IMPIANTO IDROELETTRICO "SORBA"

E10 - RELAZIONE DI INTERAZIONE CON GLI HABITAT NATURALI

REVISIONE 10-2017

Verranno in particolare fornite puntuali risposte a quanto richiesto nella relazione tecnica di Arpa Piemonte (Dipartimento tematico Geologia e Dissesto – Struttura Semplice Ambiente e Natura) del 21 luglio 2017 redatta dal tecnico Massimiliano Ferrarato a firma di Paola Lucia Balocco.

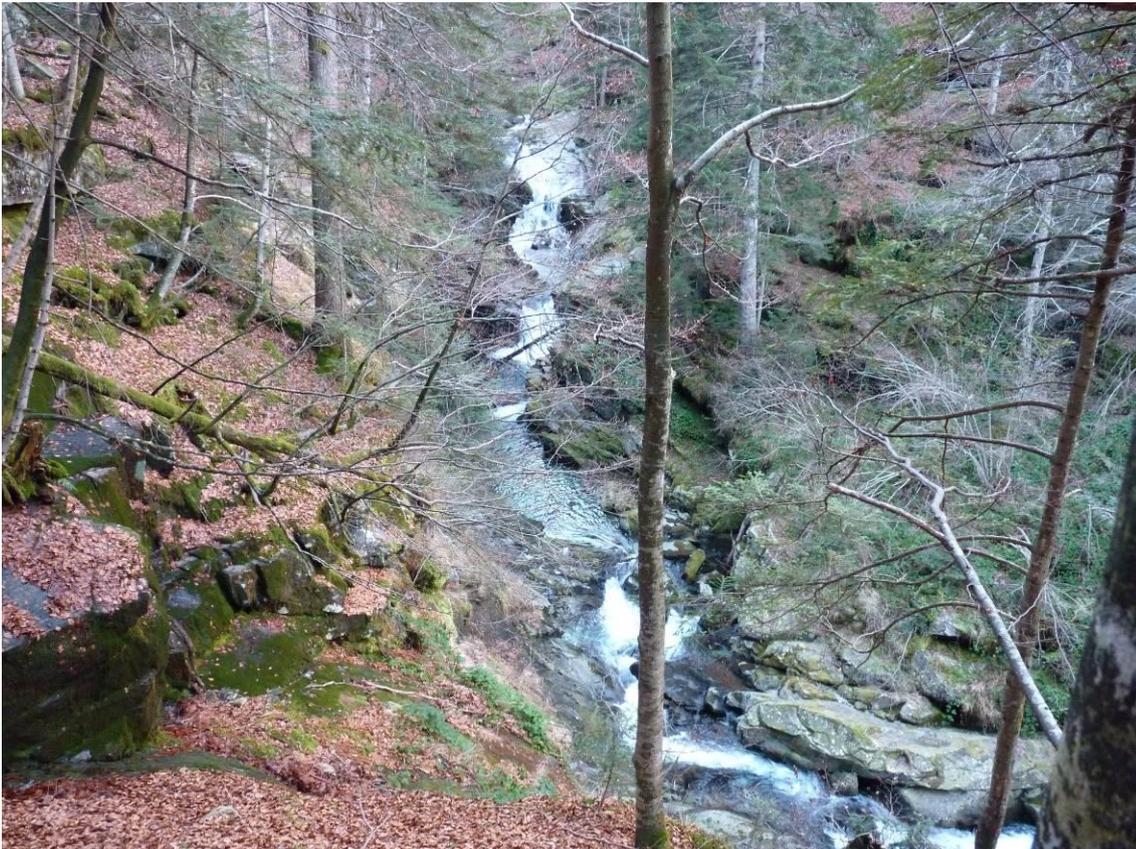
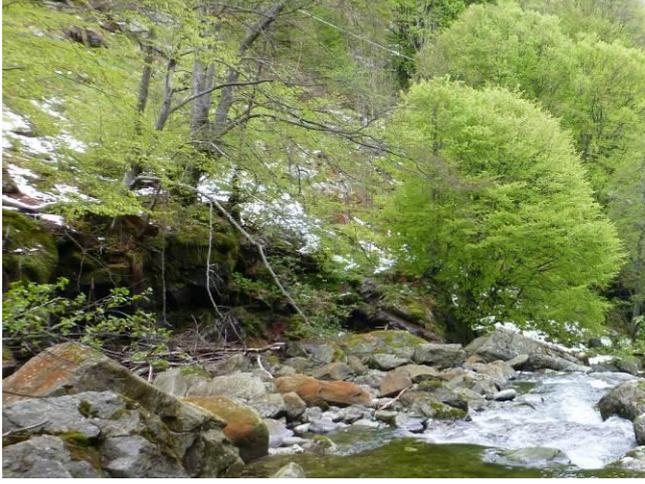
- 1. Continua a mancare la descrizione degli ambienti presenti lungo il tratto del torrente Sorba sotteso dall'opera in progetto (risultando quindi non verificata 'assenza di habitat ripariali inclusi nell' All. I della D.H.).*
- 2. La legenda utilizzata per la cartografia degli habitat non fa riferimento a nessuna delle codifiche di cui era stato richiesto l'uso (EUNIS o CORINE Biotopes).*
- 3. Non è chiaro se sia stata o meno indagata la presenza di stazioni di entità di interesse conservazionistico nelle aree interessate a vario titolo dai lavori (ad esempio si segnala la presenza nella prateria che sarà interferita per la presenza dell'opera di presa dell'orchidea *Dactylorhiza incarnata*).*

Per quanto riguarda il punto 1 si conferma quanto presentato in cartografia in Allegato 1. Gli habitat presenti lungo il tratto di torrente sotteso dall'impianto sono gli ambienti boschivi indicati (ad eccezione dell'ultimo tratto in cui è rappresentata la formazione a *Buddleja davidii*).

I motivi per cui manca una descrizione degli ambienti perifluviali del tratto sotteso di torrente Sorba da valle della prateria di transizione fino alla formazione a *Buddleja d.* sono di seguito esplicitati.

- Questo tratto di alveo non è percorribile in quanto scorre in forra su substrato prevalentemente roccioso. In ragione della sua morfologia non è possibile verificare la presenza di ambienti perifluviali. Gli stessi in ogni caso, proprio in ragione di questa morfologia sarebbero limitatissimi come estensione e confinati a pochissimi punti. Per quanto è possibile indagare infatti l'alveo nel tratto inforrato è completamente roccioso.

- L'alveo è fortemente inciso e scorre alcuni metri al di sotto dei margini delle formazioni boschive, che quindi non possono essere influenzate se non marginalmente dalle dinamiche fluviali. È la forma della valle e l'acclività dei versanti che determina le tipologie vegetali presenti (esposizione dei versanti e ombreggiatura) e non la presenza del torrente.

- La presenza di siti idonei ad ospitare ambienti perifluviali è molto limitata. Detti siti sarebbero inoltre inospitali in ragione della morfologia del corso d'acqua e del substrato roccioso.

- In base a quanto sopra esposto e sulla base della visione di alcuni scorci del corso d'acqua si escludono presenze significative dell'unico habitat inserito in D.H. legato ai tratti perifluviali del sito Natura 2000 (habitat 6430: Bordure planiziali, montane e alpine di megaforie idrofile) o di altri ambienti legati alle dinamiche torrentizie.

Per quanto riguarda la porzione più bassa del tratto derivato si conferma la presenza di piccoli greti, dove viene indicato il popolamento a *Buddleja davidii*, con assenza di formazioni ascrivibili ad ambienti di pregio. Si allega una documentazione fotografica che evidenzia l'assenza di formazioni perifluviali rilevanti nel tratto derivato. Si può notare anche in immagine che alcuni tratti non sono fisicamente raggiungibili, vista la morfologia inforrata del torrente. Queste caratteristiche fanno peraltro escludere che vi siano ambienti ripari collegati alle dinamiche fluviali in quanto la zona perifluviale risulta pressochè verticale fino al raccordo con la vegetazione boschiva di versante.
